ЗАВОД ЗА ЗАШТИТУ
СПОМЕНИКА КУЛТУРЕ
СРЕМСКА МИТРОВИЦА
Број: 518-01/16-16
Датум: 25.01.2017. године

ДОДАТНЕ ИНФОРМАЦИЈЕ/ПОЈАШЊЕЊА БР. 4

У вези конкурсне документације за јавну набавку радова- радови на постављању опреме расвете и видео надзора, набавка опреме са израдом пројектне документације на Споменику Слобода на Иришком венцу

-ОТВОРЕНИ ПОСТУПАК-
Редни број ЈН ОП 1.3.10/2016

Објашњење позиција, типа и броја рефлектора

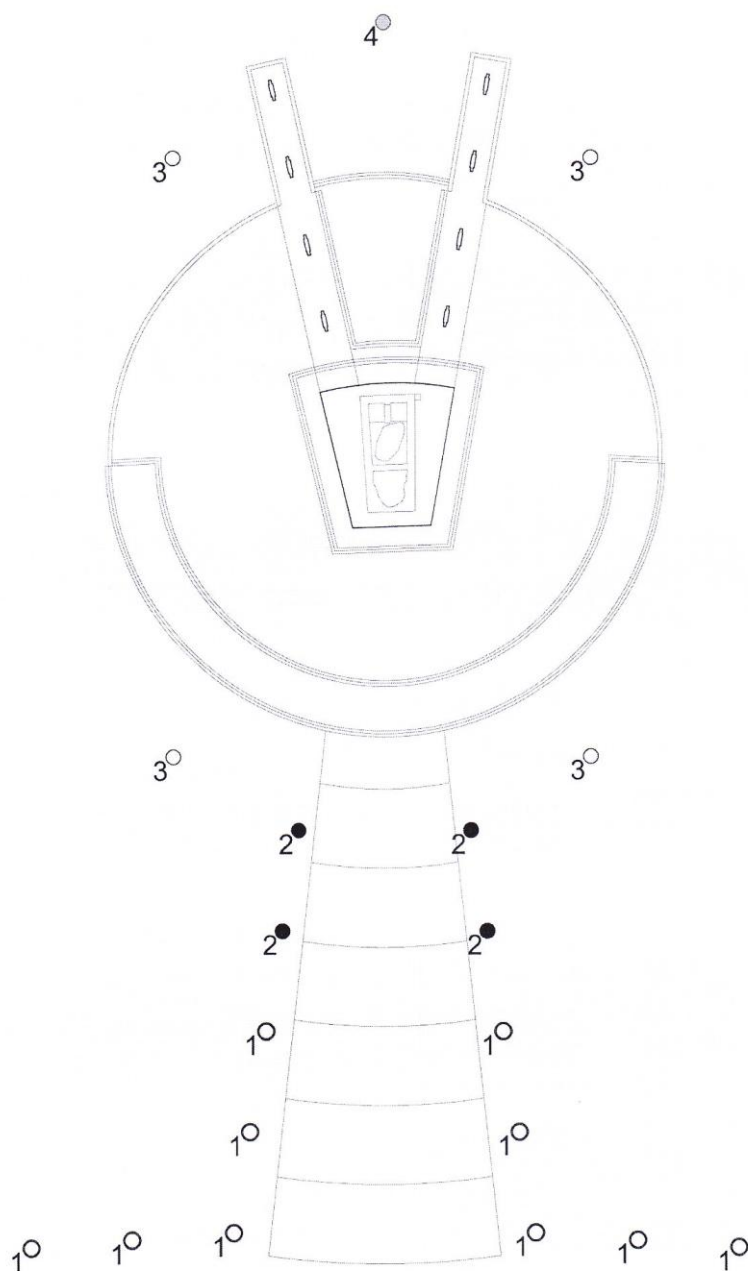
"Морамо Вам рећи да овакав одговор уноси још већу конфузију међу понуђаче, будући да 14 стубова из позиције 11 нема своје осветљење. На њих се вероватно монтирају светиљке из позиције 16, али их има само 10, а стубова има 14. Због тога се намеће закључак да се на преостала 4 стуба вероватно монтира и неки број рефлектора из позиције 17 али је недефинисано – који је то број, односно – колико преосталих рефлектора се монтира на 5 стубова из позиције 19, и по каквом распореду?"

Одговор на питање број 1 у Додатним информација-појашњењу број 3 од 23.01.2017. године број 517-01/16-14 **СТАВЉА СЕ ВАИ СНАГЕ** и на исто питање које се тражи и у овом допису понуђача даје се следећи одговор, са пропратном скицом позиција.

1. На позиције под бројем 1. се монтирају стубови расвете висине 3.4 м са по једним ЛЕД рефлектором 24 диоде 10 ком.
2. На позиције под бројем 2. се монтирају стубови расвете висине 3.4 м са по једним метал-халогеним рефлектором 150 W 4 ком.
3. На позиције под бројем 3. се монтирају стубови расвете висине 5.5 м са по 2 ком. метал халогена рефлектора 150 W и са по једном статичном видео IP камером.
4. На позицију број 4. се монтира стуб висине 5.5 м , без рефлектора са ротационом IP камером.

Овај одговор прати скица у прилогу
